マイクロコンピュータ技術情報

技術通知 V850ES/KE1,KF1,KG1,KJ1,KE1+,KF1+,KG1+,KJ1+用 インサーキット・エミュレータ QB-V850ESKX1H 使用制限事項の件		発行番号	ZBG-CD-05-0080号	1/3
		発行日	2005年 9月 28日	
		発行元	NEC エレクトロニクス株式会社 第四システム事業本部 汎用マイコンシステム事業部 開発ツールグループ	
文書分類	<input type="radio"/> 使用制限事項	バージョン・アップ	ドキュメント誤記訂正(正誤表)	その他
関連資料	QB-V850ESKX1H ユーザーズ・マニュアル		資料番号:U17214JJ2V0	
	QB-V850ESKX1H(管理記号 A, B, C)使用上の注意		資料番号:ZUD-CD-05-0063

No.15 内蔵 RAM でプログラム実行時のイリーガル・ブレイク制限事項2

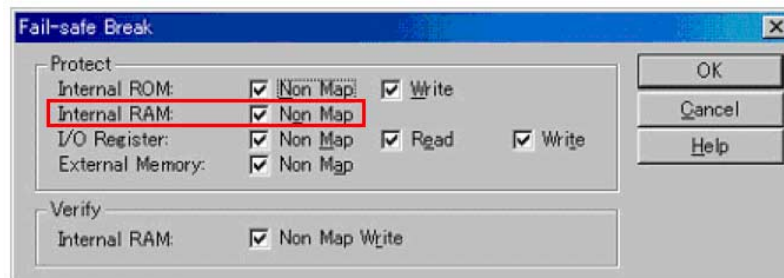
【内容】 下記の条件を全て満たした場合、正常なプログラムにかかわらず、Non Map Breakが発生いたします。

- ・内蔵RAM領域でプログラムを実行
- ・2回以上連続して内蔵RAM領域へデータ・アクセス
- ・上記の連続したデータ・アクセス直後、またはNOP1つを挟んで、JRもしくはJARL命令で内蔵ROM領域へ分岐

【回避策】 下記のいずれかの方法により回避をお願いいたします。

- デバッガ上で内蔵RAMに対するフェイル・セーフ・ブレイクの設定を解除してください。

- 内蔵 RAM 領域への連続したデータ・アクセスから内蔵 ROM 領域への分岐の間に NOP を 2 つ以上挿入してください。

申し訳ありませんが、恒久的な制限事項とさせていただきます。
